DEUTSCHES INSTITUT FÜR BAUTECHNIK

Bescheid

über
die Änderung und Ergänzung
der allgemeinen bauaufsichtlichen Zulassung vom 17. Januar 2007

Z-86.1-9

Ansichten
 Gehäuse
 mit Kabelabkühl-
 aufsatz

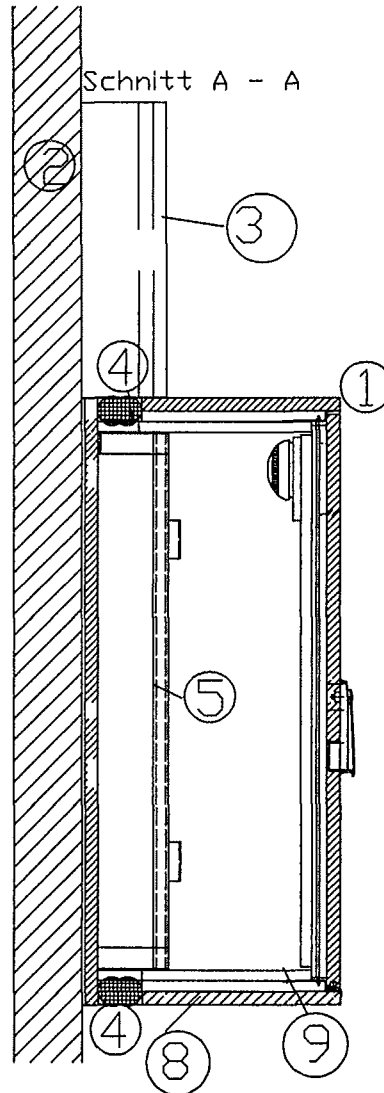
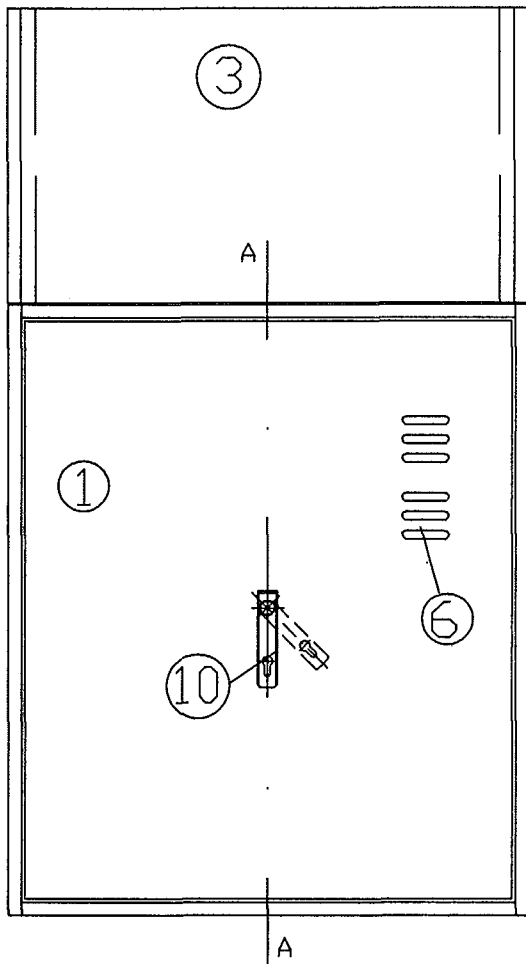
Das Lüftungssystem ist in der Tür des Brandschutzgehäuses, entsprechend den Angaben der Anlage 1 dieses Bescheides, eingebaut."

B Unter Punkt 2.1 der Besonderen Bestimmungen wird der Abschnitt 2.1.5 in folgender Fassung hinzugefügt:

"2.1.5 Lüftungssystem für das Brandschutzgehäuse

Zur Be- und Entlüftung des Brandschutzgehäuses kann das von der MPA Dresden geprüfte Lüftungssystem, das den Angaben des Prüfberichtes Nr. 06-6-2132 vom 21.07.2006 und der beim Deutschen Institut für Bautechnik hinterlegten Konstruktionsdokumentation entspricht, verwendet werden.

Es besteht im Wesentlichen aus einem Axiallüfter, einem Rauchmelder (mit CE-Kennzeichnung nach DIN EN 54-7²) mit Auslösevorrichtung, einem Verschlusschieber, einem Haltemagneten und einer Energieversorgung.
